DODATEK č. 5
ke Smlouvě o dílo ze dne 27. 2. 2018
(dále jen „dodatek“)

se níže uvedeného dne, měsíce a roku dohodli, že tímto dodatkem se mění a doplňuje Smlouva o dílo uzavřená mezi smluvními stranami dne 27. 2. 2018, jejímž předmětem je zhotovení stavby s názvem „High-tech technologicko-výukový pavilon FLD“ (dále jen „smlouva“).

Technický list změny (TLZ)

Název změny:	Stavební změny pro chladicí boxy a místnost HT109
--------------	---

PŮDORYS 1.NP

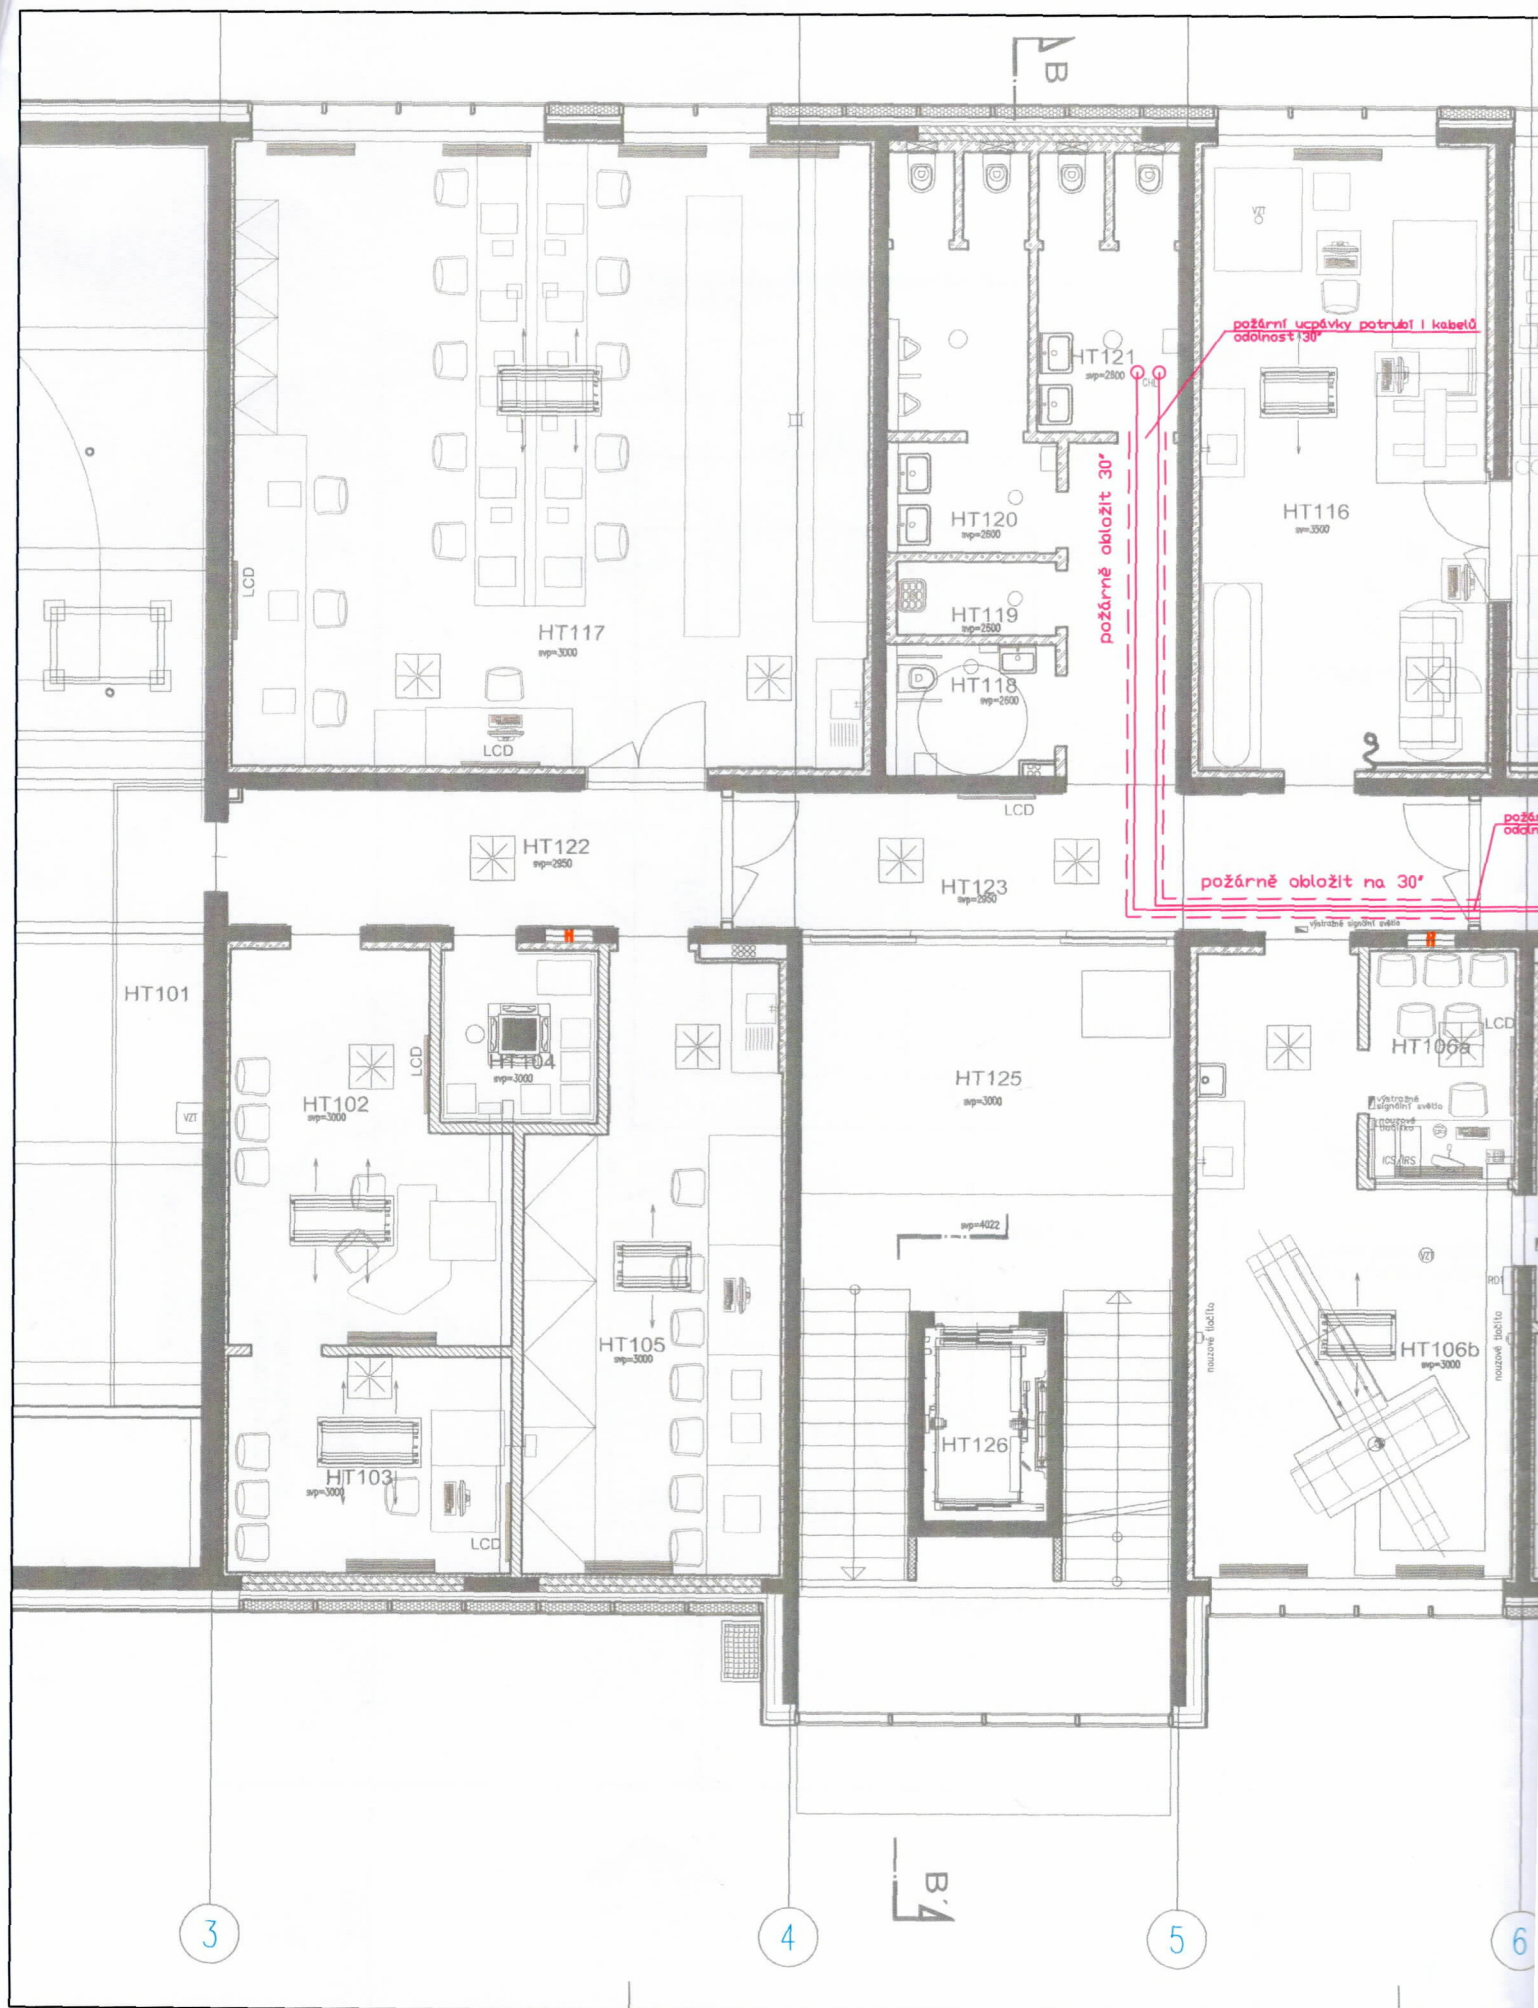
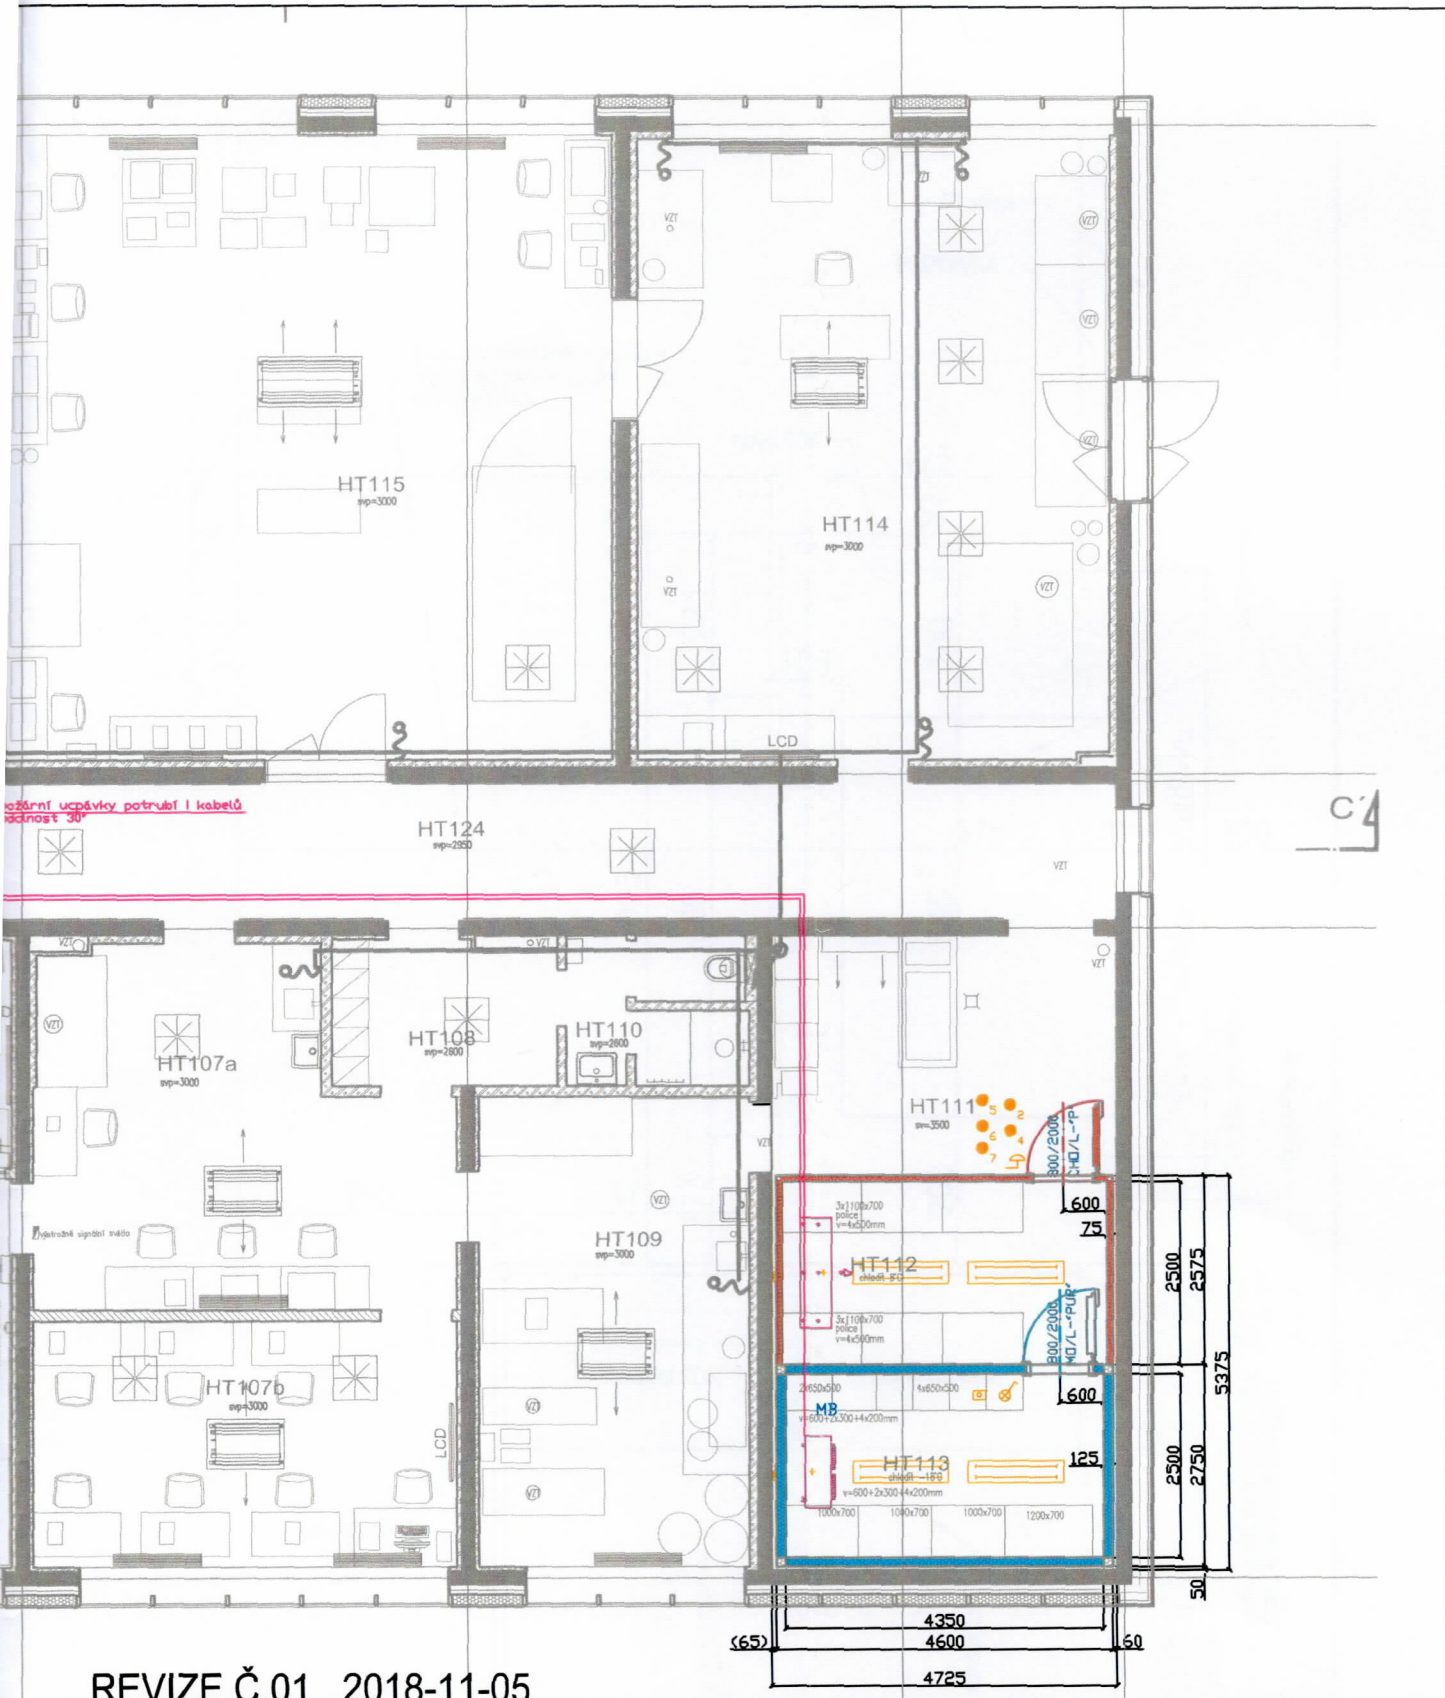
1. Změna podhledu a sádkartonových v prostoru středních chodeb.
2. Změna trasy chladicího potrubí a kabeláže pro chladicí boxy.
3. Stavební úprava pro jednotku páry.
4. Změna silnoproudu a slaboproudu z důvodu posunu dveří.

1. Z důvodu změny trasy chladicího potrubí a kabeláže mezi chladicími boxy a venkovními chladicími jednotkami na střeše (chladicí boxy jsou součástí samostatného výběrového řízení) je nutné provést změny v podhledech a SDK konstrukcích. Nová trasa je třeba z důvodu odlišné doby realizace a tím nepřístupnosti trasy původní. V nové trase je nyní třeba vytvořit namísto pevného SDK podhledu podhled rozebiratelný. Před zahájením výběrového řízení na dodavatele stavby nebyl znám dodavatel chladících a mrazících boxů.

2. Ze stejného důvodu jako v bodě 1. je třeba pro novou trasu provést požární ucpávky, požární SDK obklady, demontáže a montáže provedených podhledů a rozvodů.

POHLED STĚNU

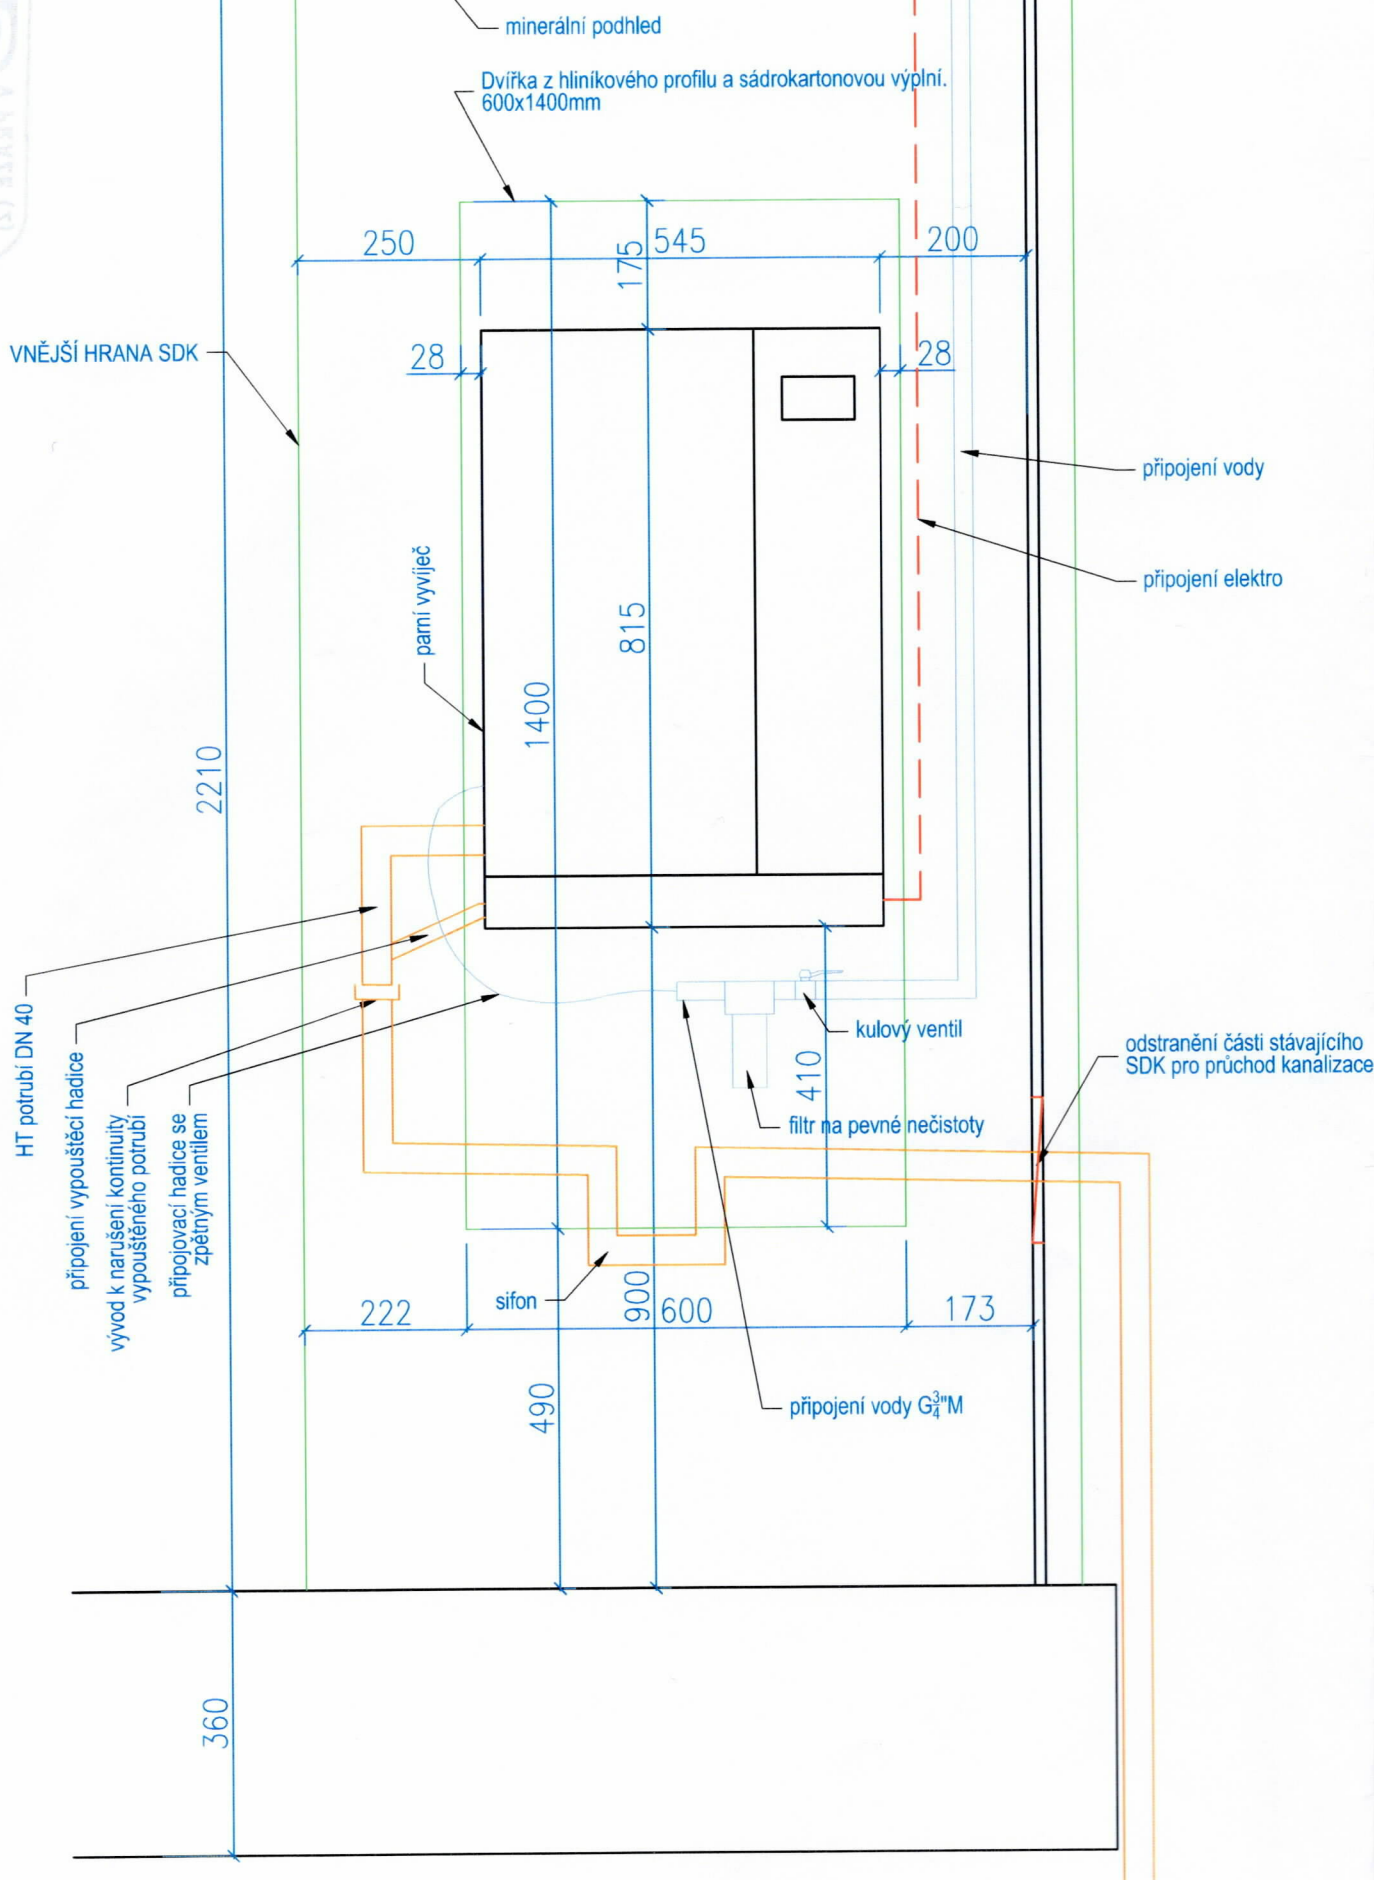
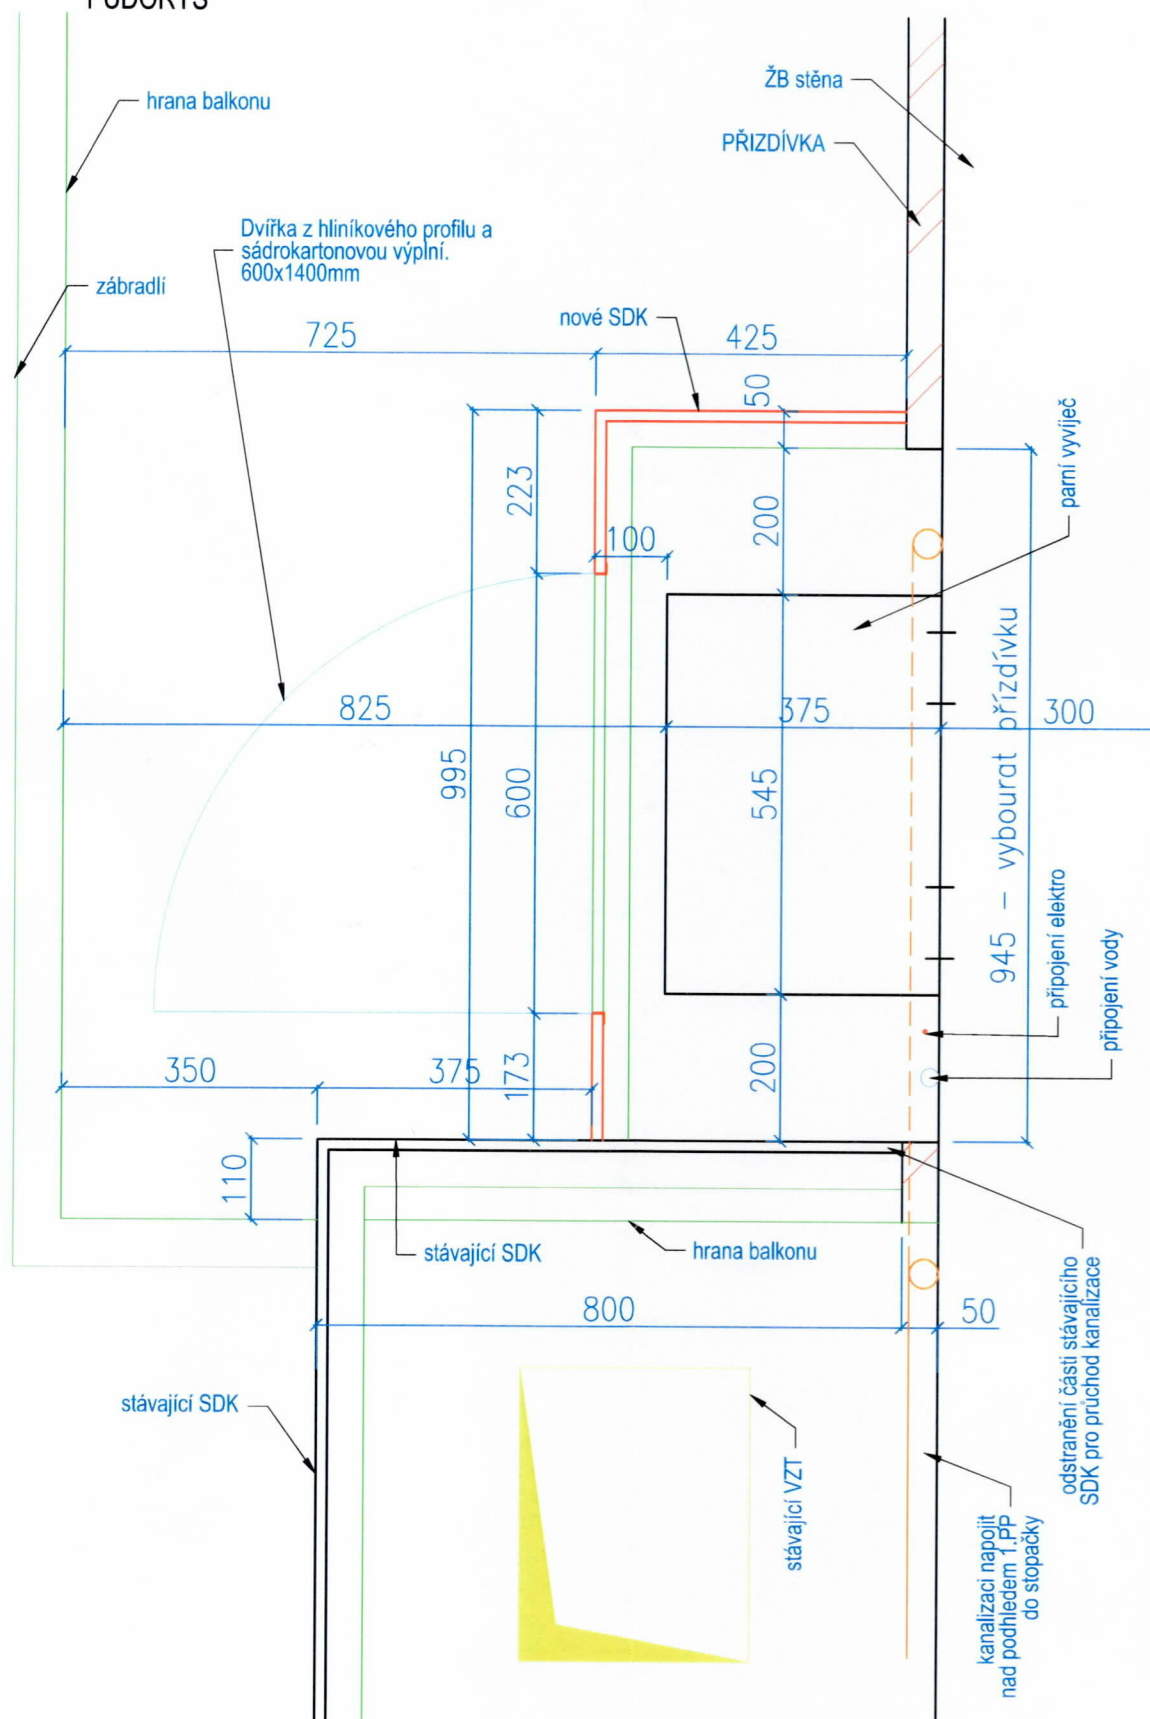
3. Vzhledem k tomu, že v době realizace není k dispozici původně projektovaná jednotka pro vyvíjení páry v uvažovaných rozměrech, je nutné pro technicky srovnatelnou vybranou jednotku provést v jejím místě úpravy SDK obkladů a připojovacího potrubí.

SDK STĚNU ZHOTOVIT AŽ PO MONTÁŽI JEDNOTKY PÁRY.
NAPOJENÍ STROJE PROVÉST DLE TECHNOLOGICKÉHO NÁVODU.
